INFORME N° 00078-2025-SENACE-PE/DEAR-UFM

ASUNTO : Evaluación del *“Cuarto Informe Técnico Sustentatorio de la Modificación del Estudio de Impacto Ambiental del Proyecto de Ampliación de Operaciones Mina y Planta de Beneficio de Shougang Hierro Perú S.A.A.”*, presentado por Shougang Hierro Perú S.A.A.

REFERENCIAS : Expediente N° M-ITS-00239-2024 (31.10.2024)

FECHA : Lima, 07 de marzo de 2025

Figura N°02 Ubicación del proyecto respecto al Área Natural Protegida

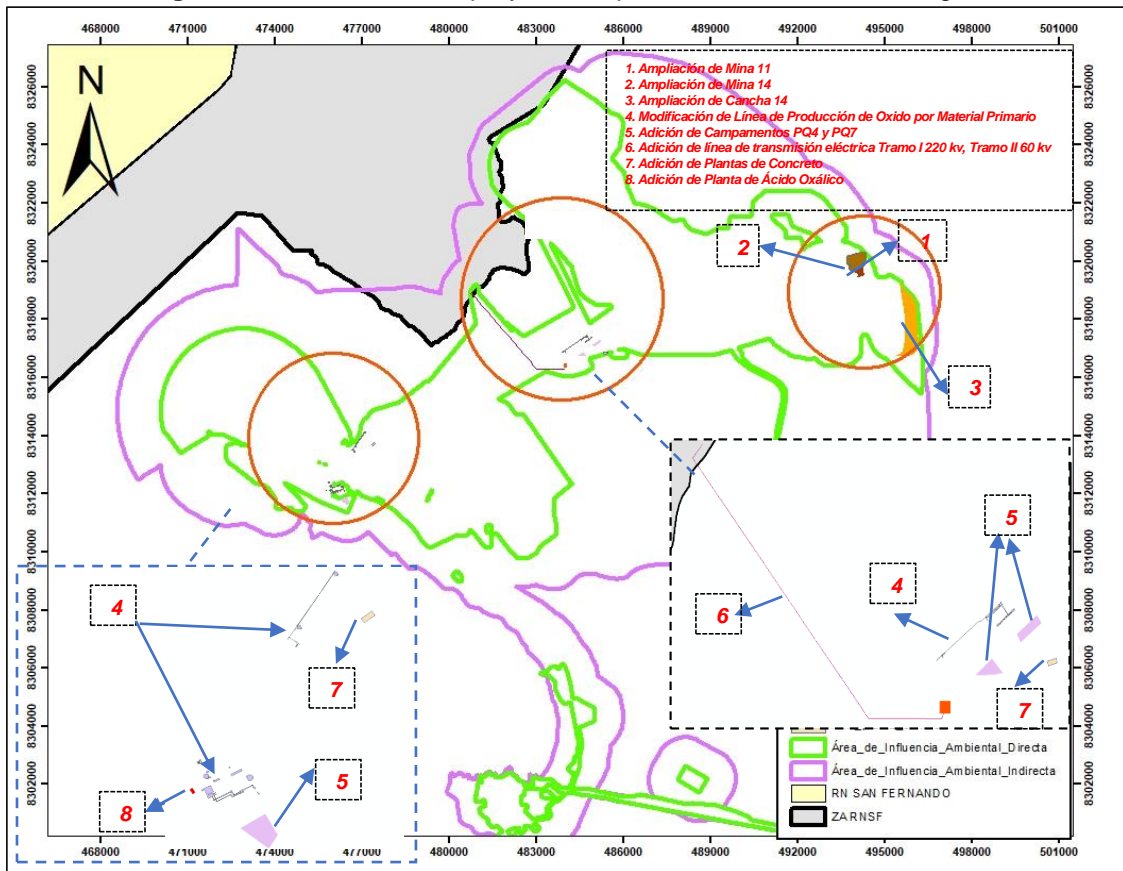
De las modificaciones presentadas en el presente ITS, se evidencia que el componente 7 (Adición de línea de transmisión eléctrica Tramo I 220 kv, Tramo II 60 kv), mantiene superposición con la ZA, tal como se presenta en la Figura N°02.

Figura N° 4 Continuidad de tillandsiales

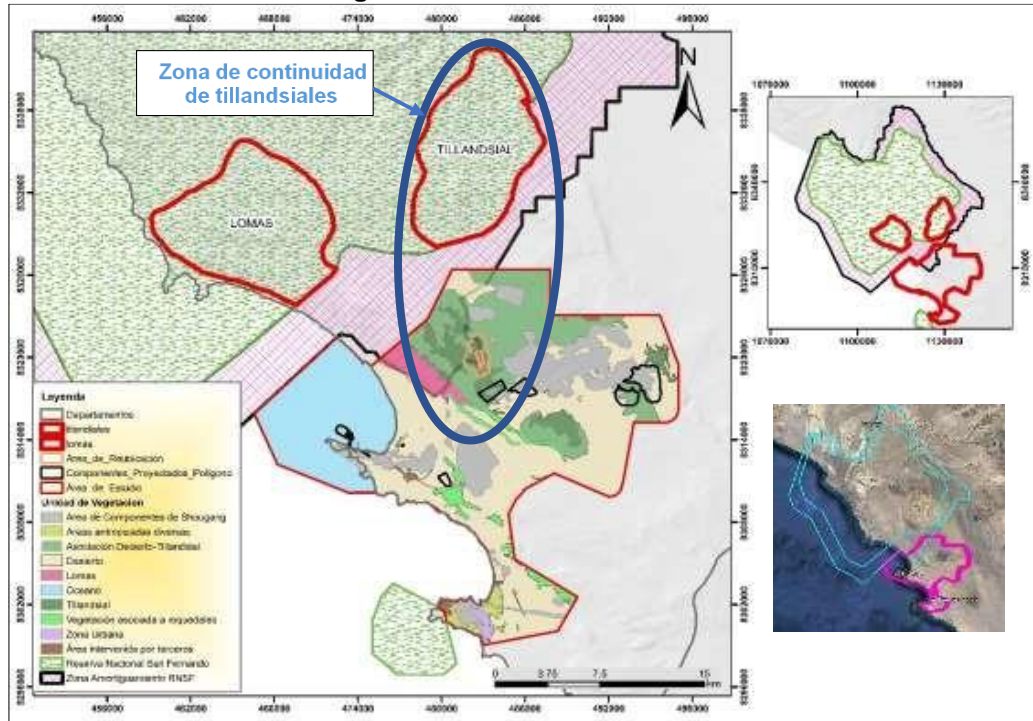
Observación: Detallar las medidas de control a implementar, incluyendo las medidas contempladas en la OPINIÓN TÉCNICA N.º 1123-2021-SERNANP-DGANP (medidas ante la generación de partículas, capacitación en gestión de riesgos por el desarrollo de la actividad, entre otros) las cuales deberán ser representativas en relación a los componentes de línea de transmisión y explotación de la mina 20.

Respuesta Titular: Se menciona que el titular ha decidido desestimar el objetivo de "Reubicación y Ampliación de la Mina 20", por lo que el requerimiento u observación relacionada dicho objetivo no requiere subsanación. Pero de igual manera se realizó la inclusión de las medidas solicitadas en el Capítulo 11.

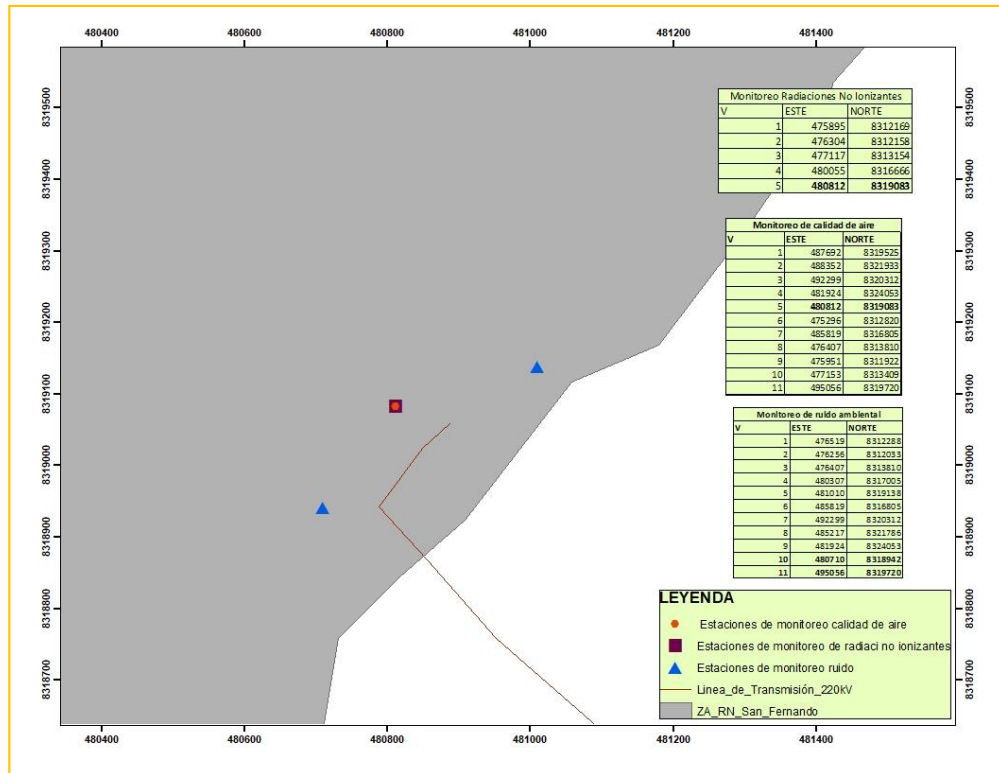
Observación: Incluir puntos de monitoreo de material particulado, ruido y vibraciones en ámbitos de competencia de SERNANP. Asimismo, incluir en el componente de la línea de transmisión el monitoreo de radiaciones no ionizantes.

Respuesta Titular: Se menciona que respecto a la inclusión de puntos de monitoreo de calidad de aire y radiaciones no ionizantes, que se cuentan con puntos aprobados en la MEIAd 2021 lo cual seguirán siendo evaluados como parte del programa de vigilancia.

Con respecto a la solicitud de inclusión de un punto de monitoreo de vibraciones se menciona que al retirarse el objetivo de "Reubicación y Ampliación de la Mina 20" no se contempla un impacto a los niveles de vibraciones por la "Adición de Línea de Trasmisión" motivo por el cual no se considera la adición de un punto de monitoreo para vibraciones en ámbitos de la ZA.

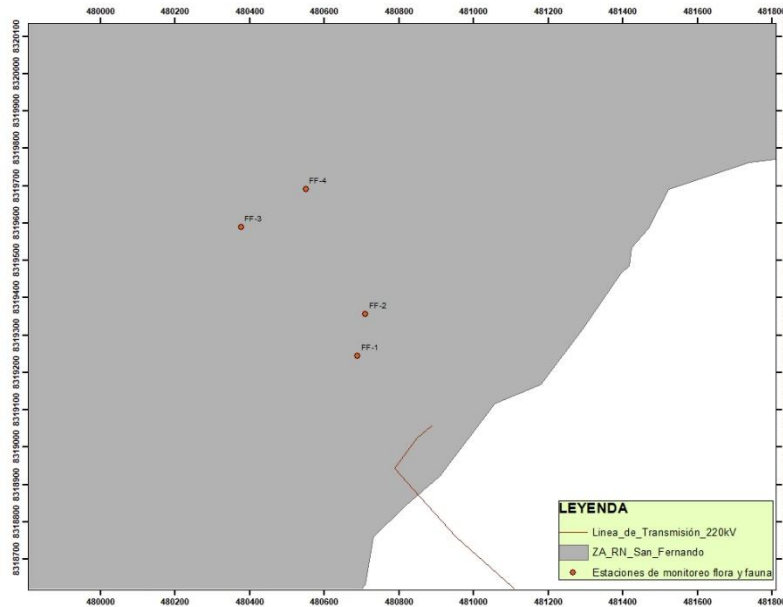
Análisis: De acuerdo a lo verificado se evidencia que en la tabla 11-30 se detalla 11 puntos en el programa de monitoreo flora y fauna:

Se evidencia que las estaciones FF-1, FF-3, FF-2, se superponen a la ZA de la RNSF y estos cubren ámbitos en relación a la línea de trasmisión, no corresponde realizar el análisis respecto a la mina 20, puesto que el titular se desistió del mismo.

Conclusión: Observación Absuelta

Figura N°02 Ubicación del proyecto respecto al Área Natural Protegida

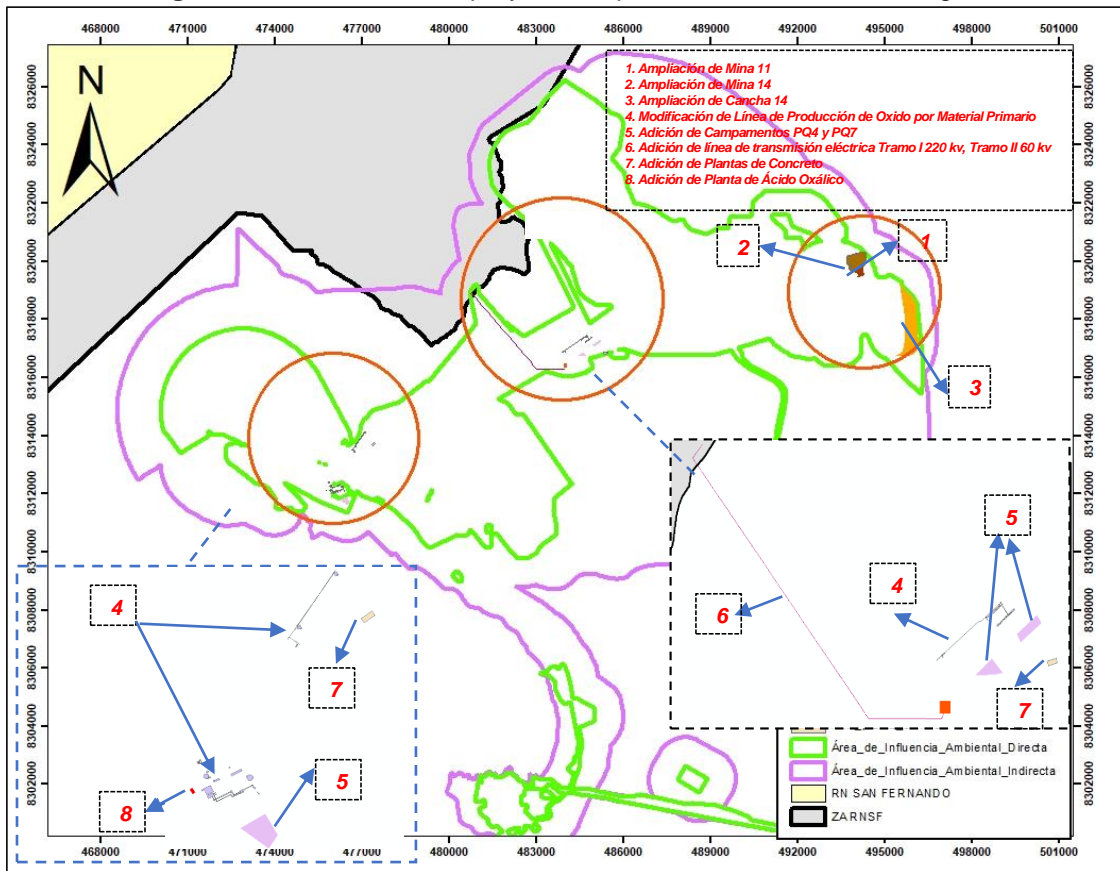
De las modificaciones presentadas en el presente ITS, se evidencia que el componente 7 (Adición de línea de transmisión eléctrica Tramo I 220 kv, Tramo II 60 kv), mantiene superposición con la ZA, tal como se presenta en la Figura N°02.

Figura N° 4 Continuidad de tillandsiales

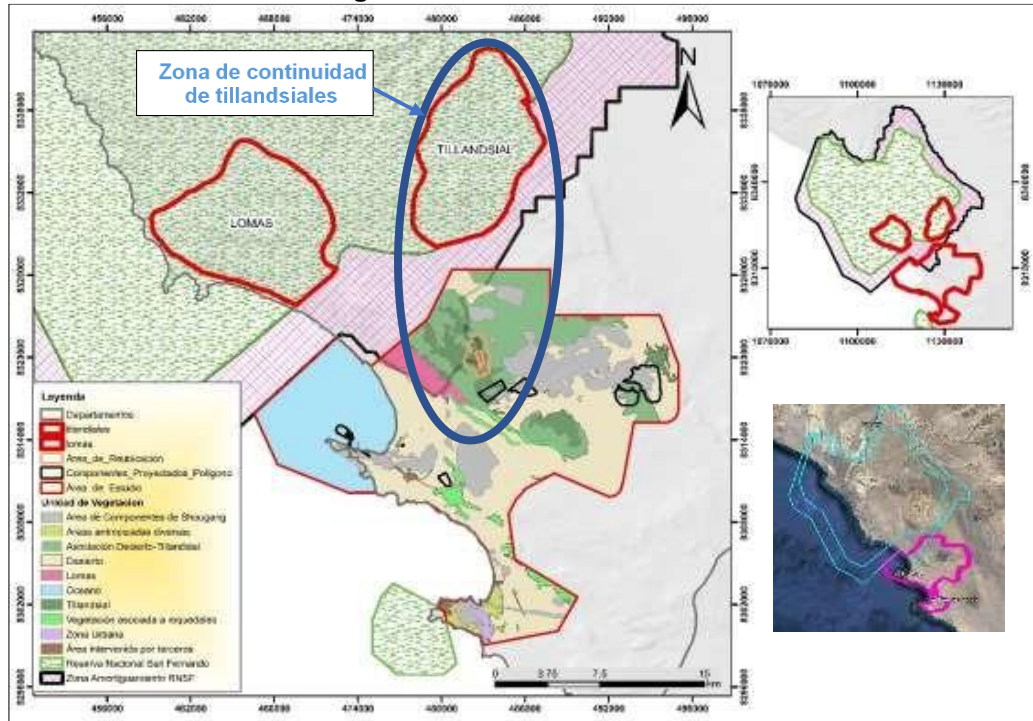
Observación: Detallar las medidas de control a implementar, incluyendo las medidas contempladas en la OPINIÓN TÉCNICA N.º 1123-2021-SERNANP-DGANP (medidas ante la generación de partículas, capacitación en gestión de riesgos por el desarrollo de la actividad, entre otros) las cuales deberán ser representativas en relación a los componentes de línea de transmisión y explotación de la mina 20.

Respuesta Titular: Se menciona que el titular ha decidido desestimar el objetivo de "Reubicación y Ampliación de la Mina 20", por lo que el requerimiento u observación relacionada dicho objetivo no requiere subsanación. Pero de igual manera se realizó la inclusión de las medidas solicitadas en el Capítulo 11.

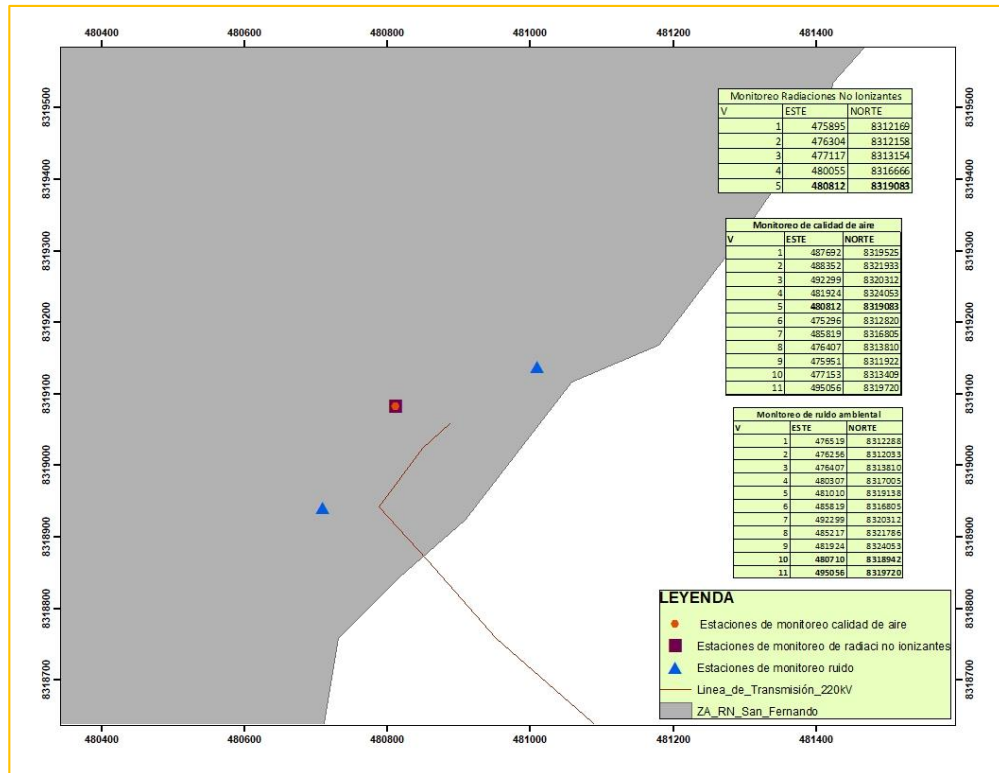
Observación: Incluir puntos de monitoreo de material particulado, ruido y vibraciones en ámbitos de competencia de SERNANP. Asimismo, incluir en el componente de la línea de transmisión el monitoreo de radiaciones no ionizantes.

Respuesta Titular: Se menciona que respecto a la inclusión de puntos de monitoreo de calidad de aire y radiaciones no ionizantes, que se cuentan con puntos aprobados en la MEIAd 2021 lo cual seguirán siendo evaluados como parte del programa de vigilancia.

Con respecto a la solicitud de inclusión de un punto de monitoreo de vibraciones se menciona que al retirarse el objetivo de "Reubicación y Ampliación de la Mina 20" no se contempla un impacto a los niveles de vibraciones por la "Adición de Línea de Trasmisión" motivo por el cual no se considera la adición de un punto de monitoreo para vibraciones en ámbitos de la ZA.

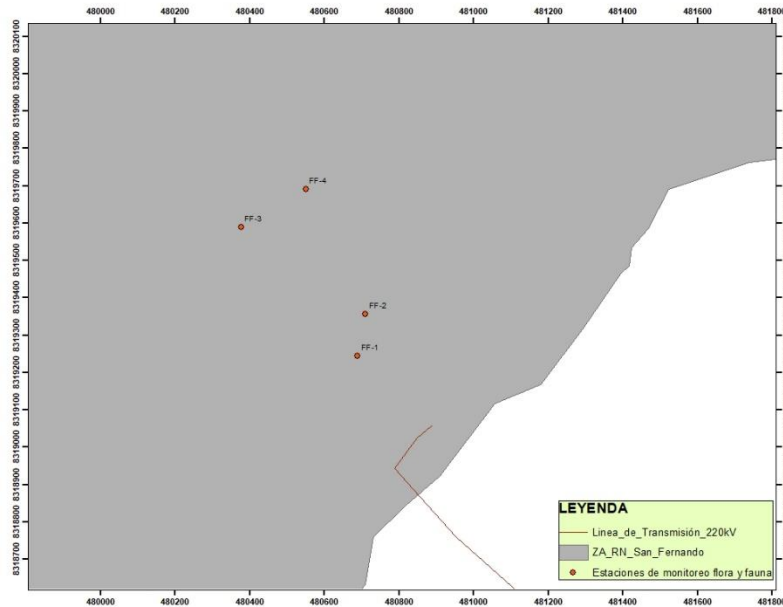
Análisis: De acuerdo a lo verificado se evidencia que en la tabla 11-30 se detalla 11 puntos en el programa de monitoreo flora y fauna:

Se evidencia que las estaciones FF-1, FF-3, FF-2, se superponen a la ZA de la RNSF y estos cubren ámbitos en relación a la línea de trasmisión, no corresponde realizar el análisis respecto a la mina 20, puesto que el titular se desistió del mismo.

Conclusión: Observación Absuelta
